**INFORME DE HITO DE CONTROL**  
**Nº 23825-2024-CG/GRAY-SCC**

**CONTRATACIÓN PARA LA EJECUCIÓN DE LA OBRA:**  
**“MEJORAMIENTO Y AMPLIACIÓN DE LA PRESTACIÓN DE**  
**SERVICIOS DEPORTIVOS EN EL ESTADIO CUNA DE LA LIBERTAD**  
**AMERICANA DEL COMPLEJO DEPORTIVO VENEZUELA, DISTRITO**  
**DE AYACUCHO, HUAMANGA - AYACUCHO”**

**HITO DE CONTROL Nº 3 – REVISIÓN DE LOS**  
**COMPONENTES 02, 03, 04, 05 Y B, DEL EXPEDIENTE**  
**TÉCNICO DE OBRA APROBADO**

**AYACUCHO, 21 DE AGOSTO DE 2024**

**Imagen n.° 15**  
**Modelamiento de escaleras exteriores continúan a pesar de la pendiente de suelo**

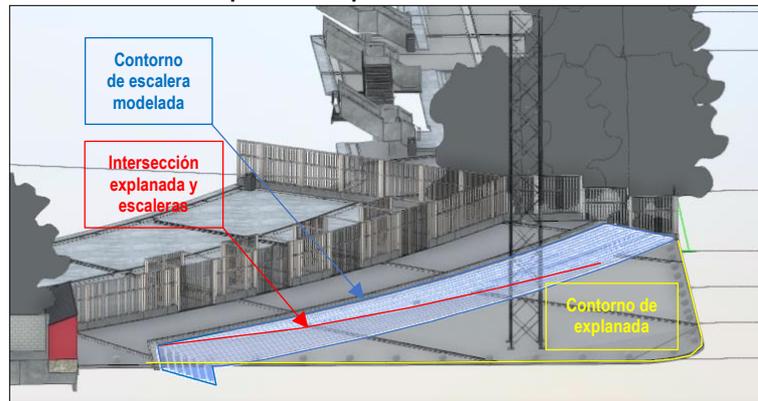
A continuación, se advierte deficiencias de modelado en varios componentes del modelo que trae consigo distorsión automática de metrados, detalles y por consiguiente de presupuesto, ya que los modelos BIM parametrizan la información gráfica y no gráfica de un componente BIM, generando de manera automática la data utilizada para la generación de información diversa, cuyas inconsistencias de modelado se muestran en las siguientes imágenes:

**Imagen n.º 23**  
Indicaciones innecesarias en el plano: Planta general de techos - Albergue

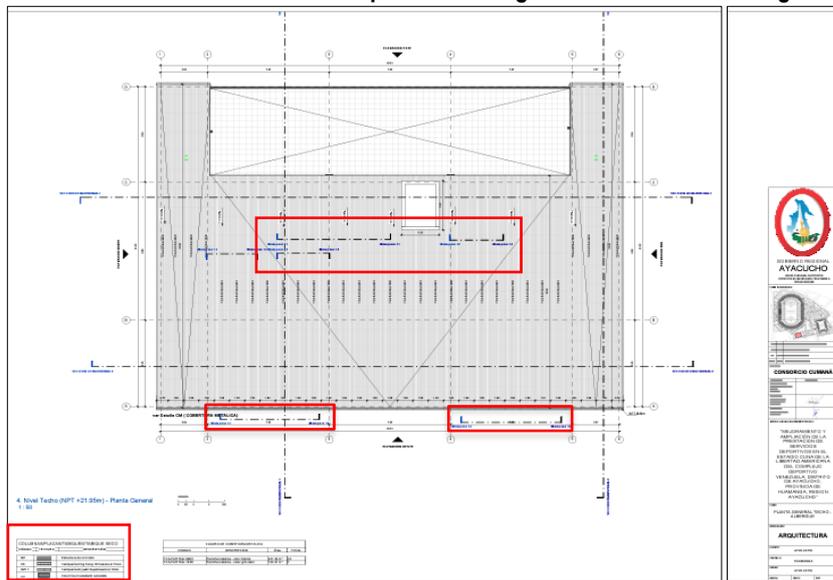
<b>LÁMINAS CON DEFICIENCIAS TÉCNICAS A NIVEL DE DOCUMENTOS DE OBRA</b>		
<b>EDIFICIO / LÁMINA</b>	<b>CÓDIGO</b>	<b>OBSERVACIÓN</b>
<b>ALBERGUE</b>		
PLANTA GENERAL DE TECHOS - ALBERGUE	• ARQ-ALB-08-PLANTA GENERAL TECHO - ALBERGUE *	Especificaciones innecesarias que no corresponden en los planos como: cuadro de muros y llamas a vista de detalle de mamparas.
PLANTA GENERAL - ALBERGUE PLANTA SEÑALÉTICA - ALBERGUE	• ARQ-ALB-01-PLANTA GENERAL NIVEL 1 - ALBERGUE • ARQ-ALB-17-SEÑALÉTICA NIVEL 1 - ALBERGUE.	No se indica el sentido ni la numeración de pasos en escalera de evacuación, ni sentido del recorrido de escalera, no se destaca indicación de puerta de escape.
PLANTA GENERAL - ALBERGUE PLANTA ELEVACIONES - ALBERGUE	• ARQ-ALB-01-PLANTA GENERAL NIVEL 1 - ALBERGUE • ARQ-ALB-09-ELEVACION NORTE - ALBERGUE	Salida de evacuación no configura una evacuación libre por la presencia de barandal y gradas, que a su vez discrepa gráficamente con la salida en planta.

**Imagen n.º 28**

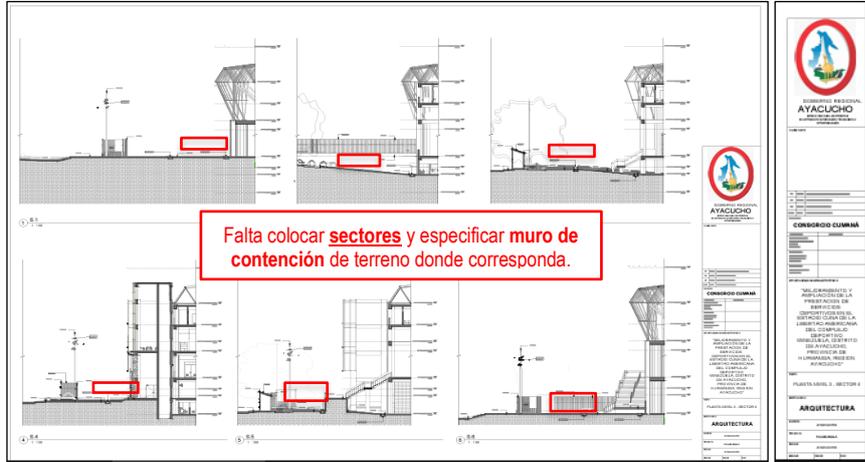
No se especifica sectores de ubicación en las vistas de secciones generales.

**Imagen n.º 30**

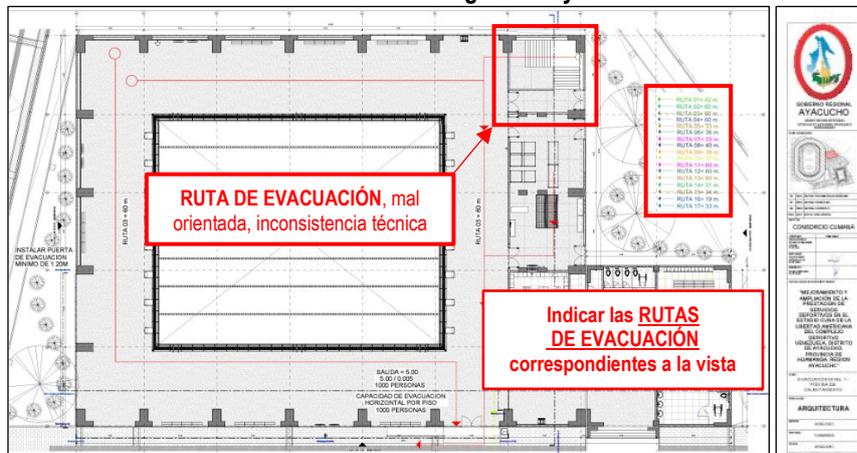
Se muestran rutas de evacuación incongruentes y no necesarias a la vista

**Imagen n.º 32**  
**Rampa no presenta las consideraciones técnicas para integrar ruta de evacuación**

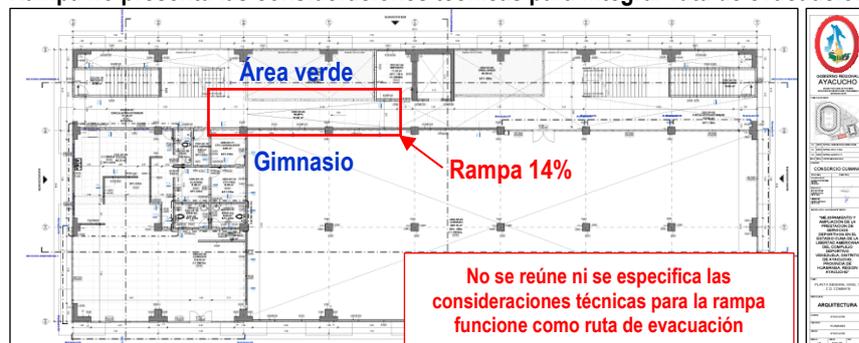
Asimismo, de la revisión al plano: PLANTA GENERAL NIVEL 1 – C.D. COMBATE, lámina: ARQ-CDC-01, se advierte que la pendiente de la rampa de pasadizo de 27,63 m<sup>2</sup> de área, ubicado en el primer piso del centro de deporte de combate, colindante con el área verde y gimnasio cuenta con una pendiente de 14 % en su superficie de piso; además de ello, en los planos indicados no se hace referencia de consideraciones, especificaciones, ni detalles correspondientes al tipo de superficie de la rampa, ni accesorios pertinentes para su implementación correcta para ruta de evacuación, como se visualiza en la siguiente imagen:

**Imagen n.º 33**  
**Plano general de techos - pendientes de techo**

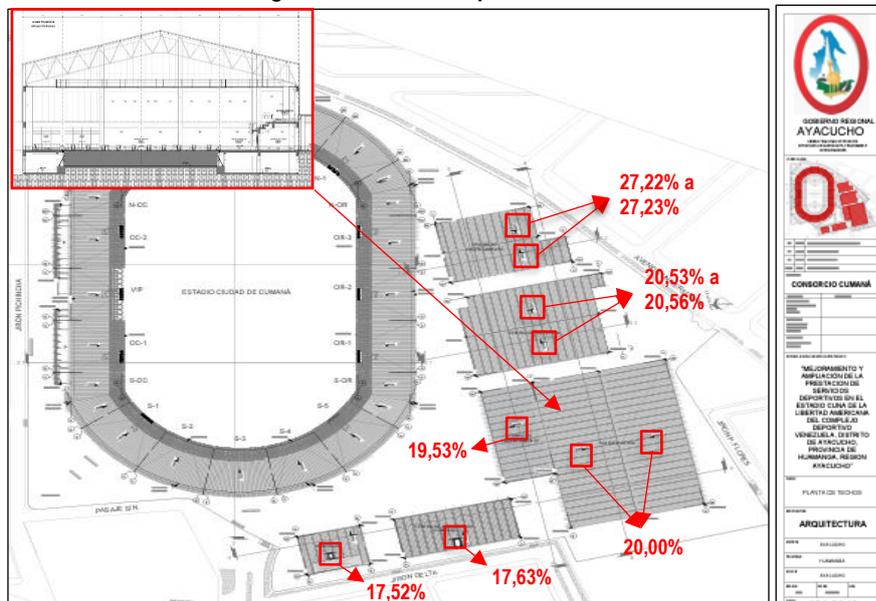
De la revisión a los planos generales del Proyecto, específicamente al plano PLANTA GENERAL NIVEL 3-ARQ-PG-03, lámina ARQ-PG-03, se advierte que los techos del albergue, centro de deporte de combate, centro de natación, piscina de calentamiento y campo de calentamiento, cuentan con pendientes por debajo del porcentaje mínimo normativo de la pendiente en techos, para la zona bioclimática en el que se encuentra la ciudad de Huamanga - Ayacucho, en concordancia con lo establecido en la norma CE.040 Drenaje Pluvial del Reglamento Nacional de Edificaciones, cuyas pendientes se visualizan en las siguientes imágenes:

Lo expuesto podría ocasionar infiltraciones, acumulación de charcos y granizos, con consecuente riesgo de deformación de cubierta o colapso, por tanto urge requerimiento de replanteo del techo, debiendo ameritarse la modificación de la cubierta de techo para asegurar una correcta evacuación pluvial, en coherencia con las consideraciones normativas aplicables.

**Planos Detalle de mamparas, no señala “indicadores visuales en vidrios”**

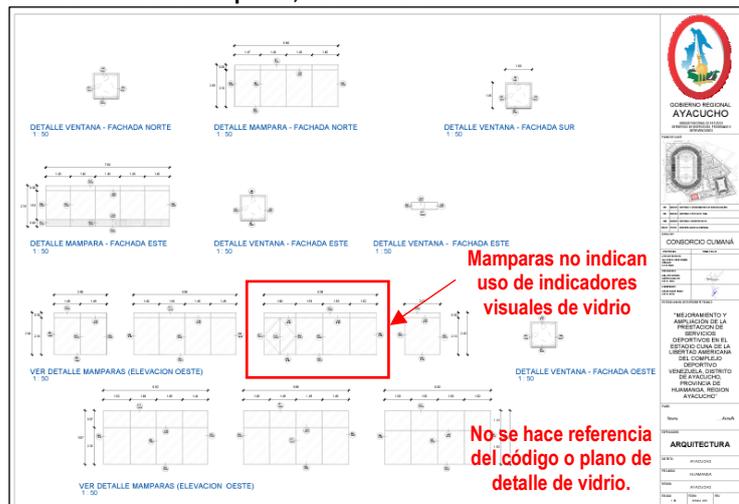
De la revisión a los planos: ARQ-PC-DET-13\_MAMPARA MD, ARQ-ALB-DET-16\_MAMPARA, ARQ-CN-DET-08\_MAMPARA, ARQ-PD-DET-22\_MAMPARA y ARQ-CDC-DET-15\_MAMPARA y detalles de mamparas y vidrios del expediente técnico aprobado, no se identifica el uso de indicadores visuales en vidrios en mampara de ingreso, como se muestra en las siguientes imágenes:

**Imagen n.º 39**  
**Plano de ubicación de las 40 plazas para estacionamiento,**  
**plano arquitectura: ARQ-PG-06**

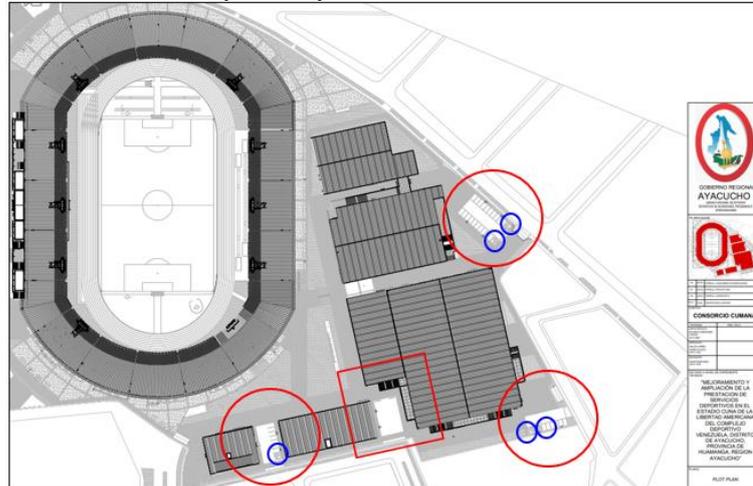
Cabe precisar que, de la revisión a la memoria descriptiva<sup>25</sup> y planos generales del Proyecto ARQ-PG-03 - PLANTA GENERAL NIVEL 3-ARQ-PG-03, y ARQ-PG-06 - PLOT PLAN, se consideraron 4 sectores de estacionamiento con un total de 40 plazas para vehículos para todo el complejo deportivo, conformado por 5 plazas para vehículos de personas con discapacidad, 2 plazas para

Del cuadro precedente, se precisa que para dar cumplimiento a la norma A.100 Recreación y Deportes del Reglamento Nacional de Edificaciones respecto al estacionamiento dentro del complejo deportivo correspondiente al 3% del aforo y conforme a lo establecido en el Plan de Seguridad del Proyecto, se requerirá 129 plazas de estacionamiento para el polideportivo, 14 para el centro de deporte de combate y 4 para el albergue, haciendo un total de 147 plazas, siendo la cantidad mínima requerida, la cual aumentaría si se tendría definido el aforo para la piscina de calentamiento, centro de natación y campo de calentamiento; por lo tanto, el total de plazas a requerirse sería muy superior a lo que se cuenta en el expediente técnico, de únicamente 40 plazas, siendo así insuficiente e incumpliendo el marco normativo citado.

En ese sentido, se advierte que el número de plazas de estacionamiento considerado en el Proyecto resulta insuficiente, contemplando solo 40 plazas de estacionamiento para todo el complejo deportivo, que de no implementarse ocasionaría impactos negativos en el tráfico y movilidad de la ciudad durante los eventos deportivos.

**Imágenes n.ºs 42 y 43**  
**Barras incluidas en baños de habitaciones del albergue**

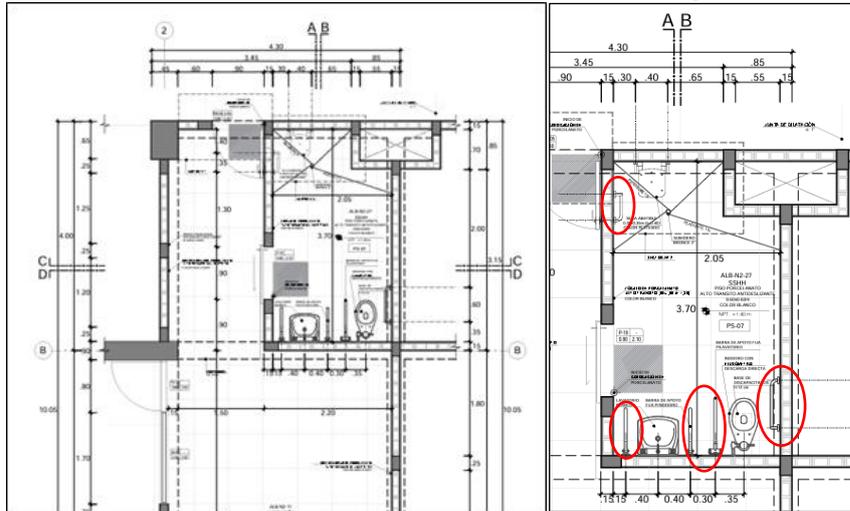
Del cuadro e imágenes precedentes, se advierte incompatibilidad en el uso de la unidad de medida de la partida barras de seguridad, planteándose en el expediente técnico de obra dos unidades de medida, resultando discrepantes; toda vez que, se evidencia de manera clara en la cuantificación del metrado donde se usa decimales “315,76” o “338,76” cuando la unidad de medida es la unidad (und), es decir debería ser una cantidad entera tanto en el metrado como en el presupuesto; no obstante, dicha cuantificación si estaría correcta cuando se usa la unidad de medida en metro (m); en ese sentido, se advierte dicha incompatibilidad que podría tener repercusiones en las valorizaciones de obra con fines de pago.

**Imágenes n.ºs 44 y 45**  
**Barra de apoyo cuya especificación no figura en el metrado, presupuesto y especificación técnica de la especialidad de arquitectura.**

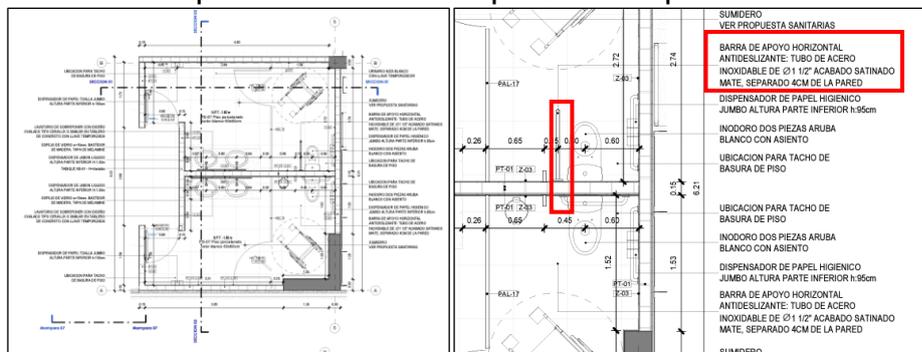
Por último, sin perjuicio a lo señalado, de dicha revisión también se advirtió en el plano ARQ-ALB-DET-19\_DETALLE DE SS.HH HOMBRES Y MUJERES -PLANTA Y CORTE, especificaciones cuya denominación es “BARRA DE APOYO HORIZONTAL ANTIDESLIZANTE: TUBO DE ACERO INOXIDABLE DE Ø1 1/2” ACABADO SATINADO MATE, SEPARADO 4CM DE LA PARED”, del cual se pudo verificar que dicha especificación no se encuentra relacionado a ninguna partida, tampoco se encuentra en el metrado, presupuesto, ni especificaciones técnicas de la especialidad de arquitectura, comprendida en los baños de albergue, como se muestra en la siguiente imagen.

**Imagen n.º 57**

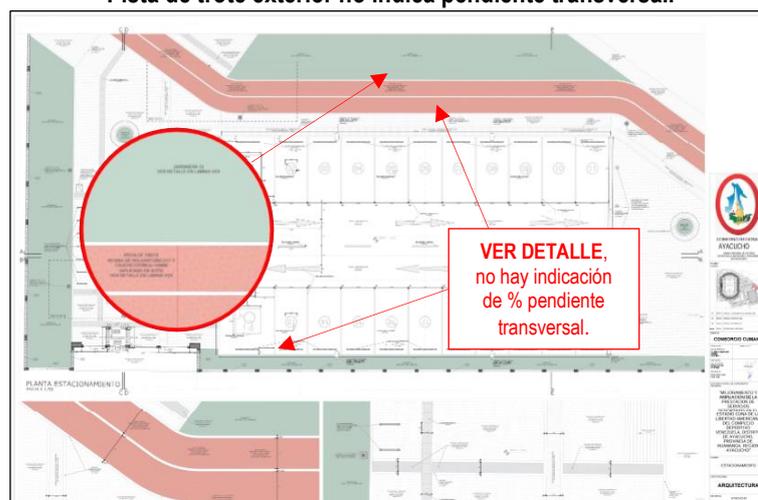
**Pista de trote exterior no indica pendiente transversal.**

**Imagen n.º 61**  
**Plano de Red de Desagüe Primer Nivel: Polideportivo**

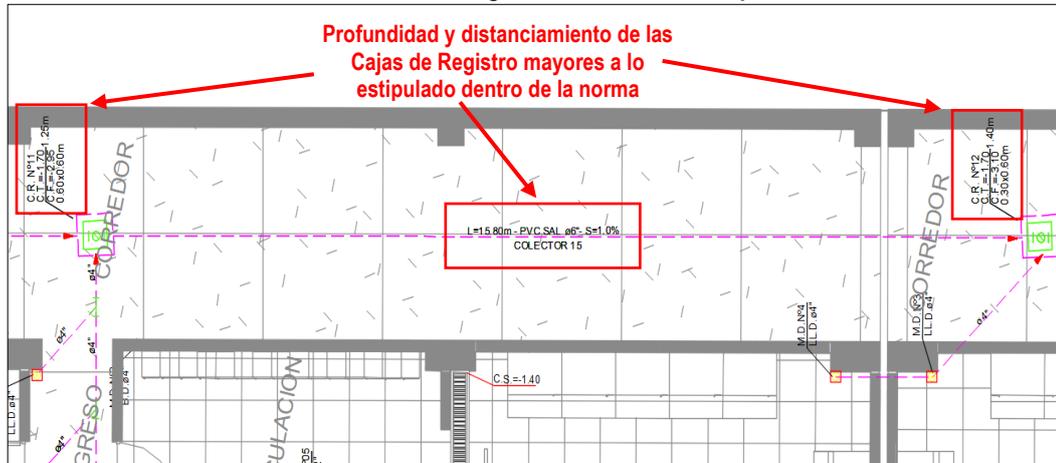
Sin embargo, del “Plano ISDPL-1, Red de desague Primer Nivel: Polideportivo”, podemos encontrar separaciones mayores a los 15 m estipulados según norma (C.R. n.º11 y C.R. n.º12), además de contemplar profundidades mayores a lo admisible para las dimensiones internas de las Cajas de Registro propuesta en el Proyecto (C.R. n.º11 y C.R. n.º12).

**Imagen n.º 63**  
**Plano del sistema de desagüe, donde se visualiza la denominación “SAL” en la tubería que conecta las cajas de registro**

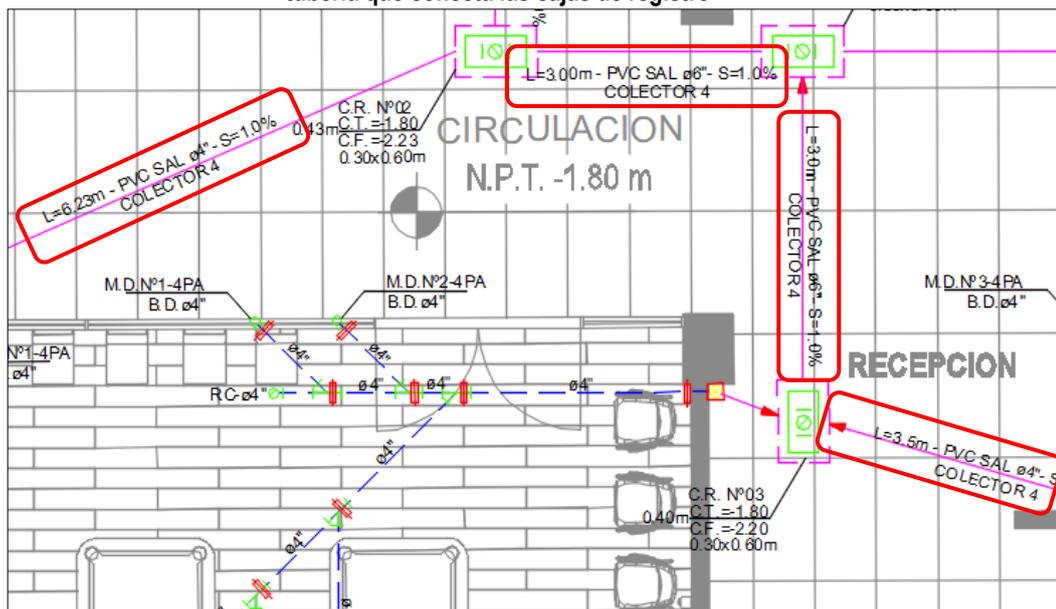
En el plano de instalaciones sanitarias de desagüe “Lamina: **ISD-ALB-01**”, se visualiza la nomenclatura utilizada para la tubería que interconecta las cajas de registro (C.R.), que menciona “PCV SAL”, el cual no es concordante con lo establecido por el inciso “b” de la Catalogación de la Oficina General de Tecnologías del Ministerio de Economía y Finanzas - MEF, que recoge la información sobre el significado de las denominaciones “SAP” y “SAL” en el área de la ingeniería, como se muestra en las siguientes imágenes:

**Imagen n.º 68**  
**Vista en planta de los filtros de agua para piscina Semiolímpica**

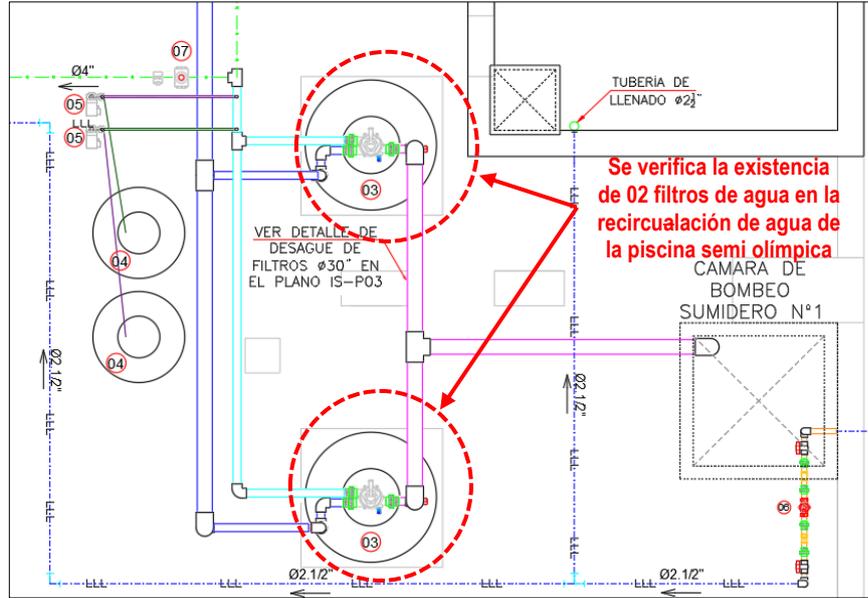
Asimismo, de la revisión del plano IS-P06 Piscina Semiolímpica Cortes y Detalles, de la especialidad de instalaciones sanitarias, se ubicó la existencia de 02 filtros de agua, en contraste con los metrados del mismo ambiente en donde solo se tiene contabilizado 01 filtro de agua, tal como constatan en las siguientes imágenes.

**Imagen n.º 76**  
**Baño típico, 2do nivel**

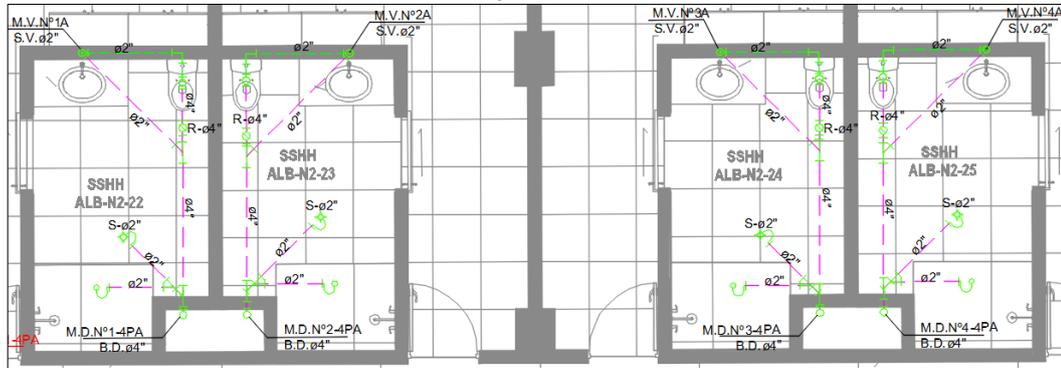
Así mismo, de la revisión de la memoria de cálculo se observa que no existe un cálculo de diseño para el sistema de ventilación de los aparatos sanitarios; los planos del expediente técnico aprobado, en la especialidad de instalaciones sanitarias solo usan tubería de PVC Ø2".

**Imagen n.° 80**  
De la imagen mostrada como ejemplo, se puede observar que no existe simbología que señale los cambios de diámetro de la tubería

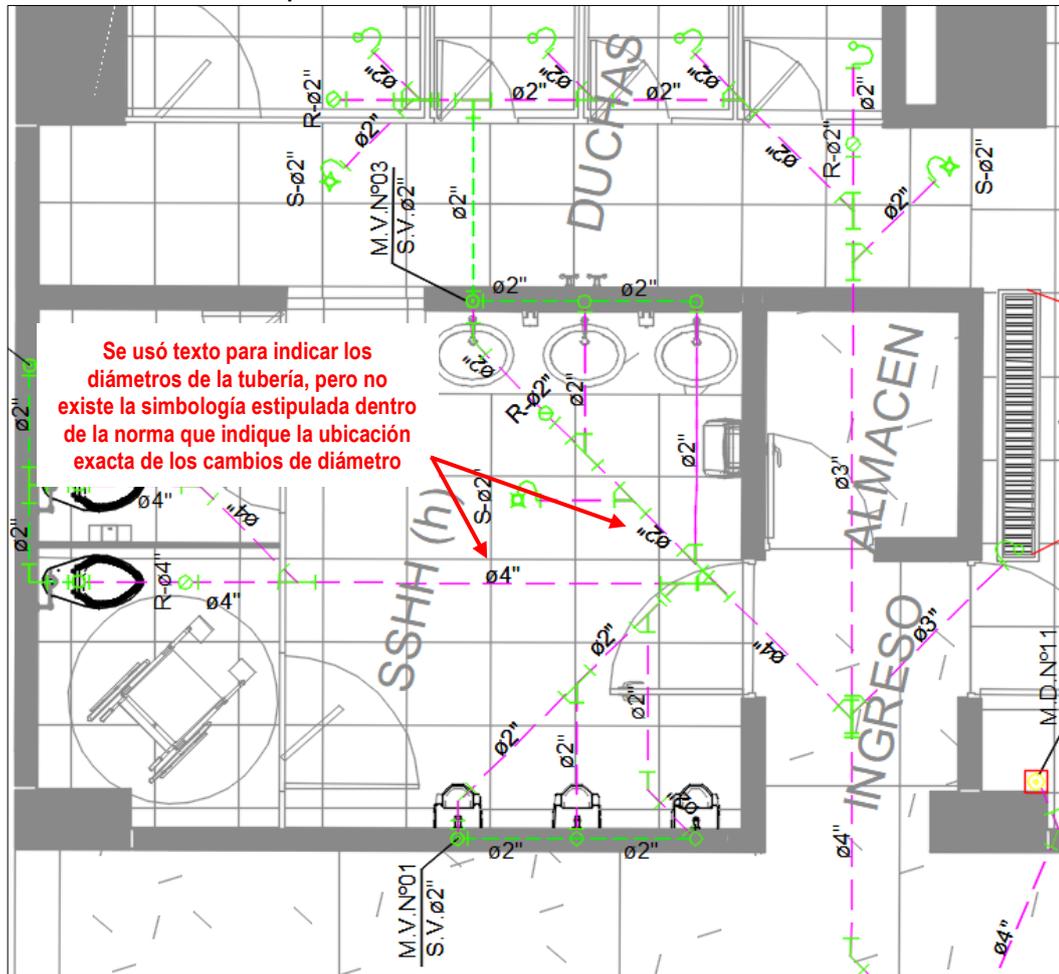
De igual manera, durante la verificación de todos los planos sanitarios de las redes internas del sistema de recolección de desagüe se observa que no se ha utilizado la simbología estipulada dentro del RNE de la norma IS.010 para señalar la ubicación de las REDUCCIONES de diámetro de tubería dentro de las redes de desagüe internas. Si bien se usaron textos para determinar diámetros en la red, es necesario el uso de la simbología pertinente, como se muestra en la siguiente:

**Imágenes n.° 81 y 82**  
**Contraste entre la simbología determinada por la norma IS.010, Anexo n.° 10 Símbolos Gráficos**  
**Desagüe contra la leyenda típica propuesta en los planos del expediente técnico aprobado**

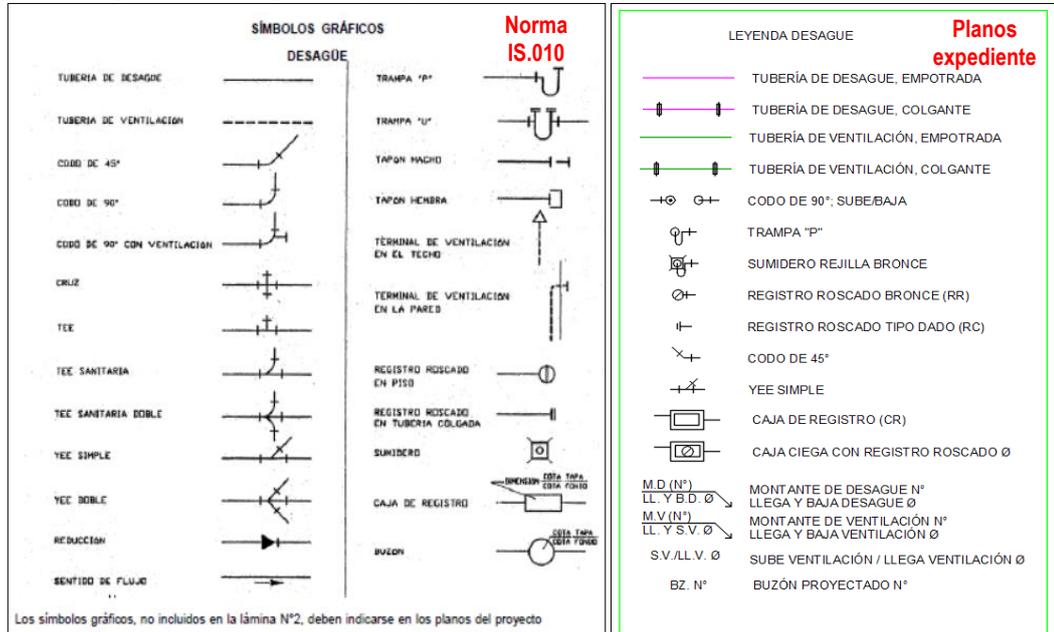
De la misma imagen mostrada previamente, se desprende que la simbología utilizada para la tubería de desagüe y ventilación dentro de varios planos es la de una línea segmentada, siendo esta inadecuada dentro de las directrices que estipula la IS.010 en su Anexo n.° 10, vale recalcar que la leyenda típica de los planos sanitarios del sistema de desagüe tampoco cumple con el Anexo n.°10, donde tanto la tubería de desagüe como la de ventilación esta representadas por líneas continuas, siendo diferente con lo propuesto en los trazos del sistema de desagüe. A continuación, se muestran imágenes donde se puede encontrar lo propuesto por la normativa y el contraste propuesto en las leyendas de todos los planos sanitarios de desagüe.
